**Всемирный форум для согласования правил  
в области транспортных средств**

Рабочая группа по вопросам торможения  
и ходовой части

**Тормозные системы мотоциклов – Правила № 78**

**Предложение по поправкам к Правилам № 78  
(единообразные предписания, касающиеся  
официального утверждения транспортных средств  
категорий L<sub>1</sub>, L<sub>2</sub>, L<sub>3</sub>, L<sub>4</sub> и L<sub>5</sub> в отношении торможения)**

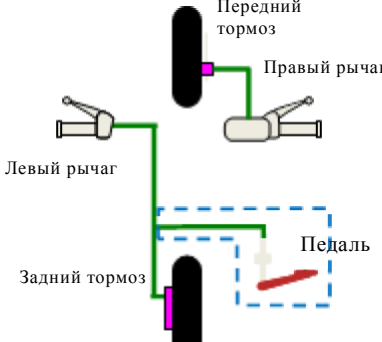
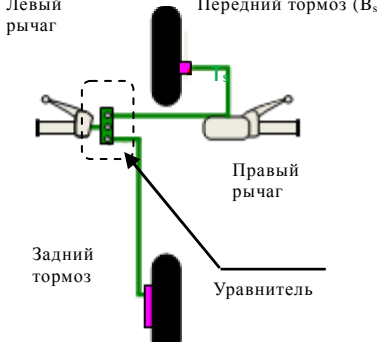
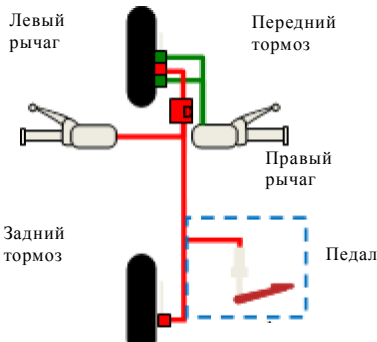
- a) В случае транспортных средств, оснащенных КТС, в которой две отдельные системы рабочего тормоза имеют общие элементы, проводится испытание, указанное в разделе 3 настоящего приложения (испытание на торможение на сухой поверхности – приведение в действие одного органа тормозного управления), с моделированием отказа одного из общих элементов.
- b) Грузовое транспортное средство.

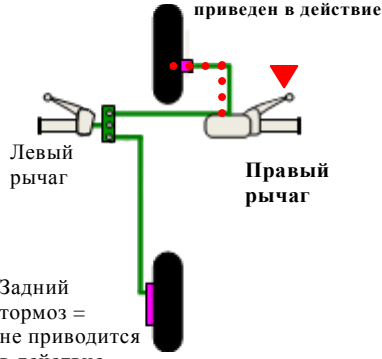
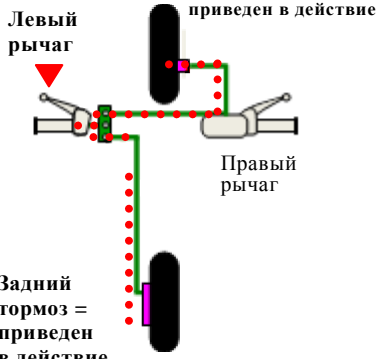
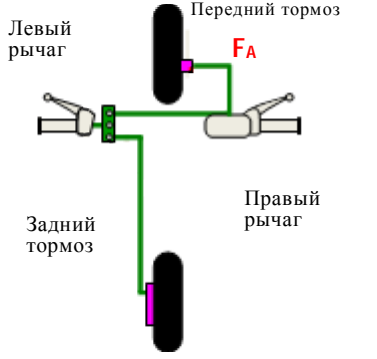
1. В нынешней формулировке положение Правил № 78 ООН (пункт 5.1.9), предусматривающее, что "две отдельные системы тормоза могут иметь общий тормоз только в том случае, если отказ одной из систем не влияет на эффективность другой", ограничивает возможности применения комбинированных тормозных систем (КТС).
2. Этому требованию могут отвечать не все конфигурации КТС, хотя по своим характеристикам они и превосходят обычные тормозные системы.
3. Вместе с тем в период разработки требований в отношении КТС (1980-е годы) во внимание были приняты не все конфигурации КТС, и таким образом очевидно, что GRRF, установив это требование, не исключила возможность применения таких систем преднамеренно.
4. Конфигурация В представляет собой образец КТС, в которой привод (Т<sub>с</sub>) и тормоз (В<sub>с</sub>) являются общими элементами.

5. Если отказ, например системы переднего тормоза (F<sub>A</sub>), может повлиять на функционирование КТС, то система заднего тормоза (приводимая в действие левым рычагом) будет продолжать функционировать.

6. Для обеспечения того, чтобы в случае сбоя в одной системе другая система по-прежнему не уступала обычной системе по своим рабочим характеристикам, предлагается разрешить использование двух отдельных систем торможения, имеющих общий тормоз и/или привод, при условии, что в случае выхода из строя такого(их) общего(их) элемента(ов) рабочие характеристики другой системы будут соответствовать требованиям, предъявляемым к рабочим характеристикам отдельной тормозной системы. В этой связи предлагается испытание на отказ для тормозных систем КТС конфигурации В. МАЗМ считает, что обязательное проведение такого испытания должно обеспечить принятие таких КТС, поскольку оно позволит подтвердить их надежность и гарантированные минимальные показатели эффективности торможения.
